PRIMĂRIA MUNICIPIULUI BUCUREȘTI

Nr. D.P.R. 94924 / 08.07.2022

Interesați de participarea la procedura de licitație deschisă online privind atribuirea contractului de achiziție publică având ca obiect „Achiziție a unui număr de 100 de autobuze electrice și a infrastructurii de încărcare necesară acestora”

RĂSPUNSUL CONSOLIDAT LA SOLICITĂRILE DE CLARIFICĂRI formulat de către:

fig.2

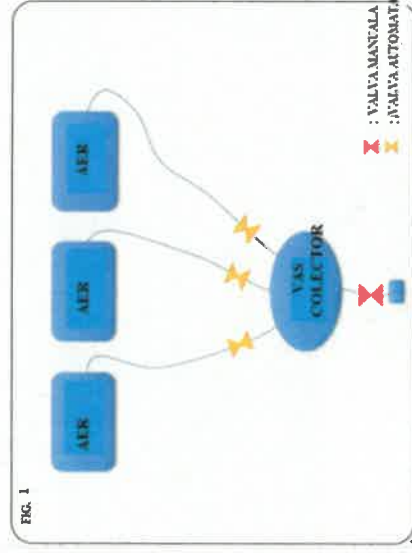
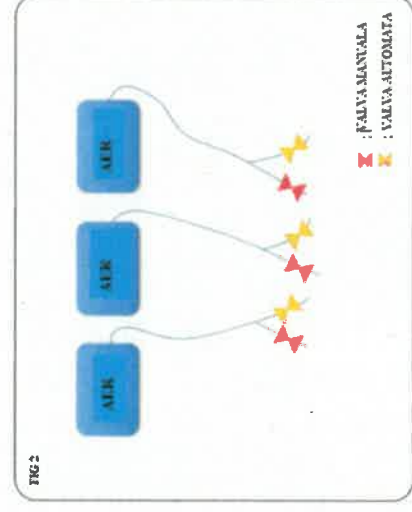
1. În capitolul 3.4.1.5.20. INSTALAȚIA DE AER COMPRIMAT (PNEUMATICĂ) se specifică „Rezervoarele de aer vor fi prevăzute cu purjare automată și manuală, sistemul de purjare va fi prevăzut cu rezervor de colectare pentru evitarea poluării.”

Datorită principiului său de funcționare, rezervorul conține atât apă cât și aer. În cazul acumulării excesive a aerului în rezervorul de colectare, acesta poate provoca scurgeri de apă în rezervoarele de aer comprimat. Considerăm riscantă folosirea rezervorului de colectare (fig. 1) din cauza dezechilibrului, acesta fiind un rezervor la care ar trebui urmărit nivelul de apă în permanență și golit de mai multe ori pe zi.

Operațiunea de golire poate fi omisă din cauza unui aflux mare de pasageri și a unui program de circulație încărcat, nepermițând șoferului să golească rezervorul în timp util, ducând la deteriorarea rezervoarelor de aer (în special pe timpul iernii).

Luând în considerare cele de mai sus vă rugăm să acceptați la ofertare și autobuze cu sistem de purjare cu supape manuale și automate (fig. 2) (fără rezervor de colectare), acestea permițând golirea automată și manuală a aerului.

Varianta propusă este superioară, eliminând posibilitatea formării de dopuri de gheață pe timpul iernii, care duc la imobilizarea autobuzului.

Răspuns 1:

Combaterea poluării prin orice mijloace este obligație legală și în acest sens proiectantul și fabricantul instalației de aer comprimat (pneumatica) trebuie să asigure prin echipamente adecvate uscarea respectiv pregătirea aerului comprimat prin utilizarea, de regulă, a unui dezumidificator.

Separarea apei cu impurități din rezervoarele instalației trebuie să colecteze o cantitate mai redusă de apă tocmai datorită echipamentelor de dezumidificare montate în amonte.

Furnizorul va menționa în documentația de întreținere și mentenanță modul de utilizare și periodicitatea pentru echipamentul de purjare a apei din rezervor.

Autoritatea contractantă acceptă și soluția purjării apei în atmosferă în măsura în care instalația de aer nu prezintă constructiv posibilitatea de a avea lubrefianți, impurități sau alte substanțe în condensul produs de instalație.
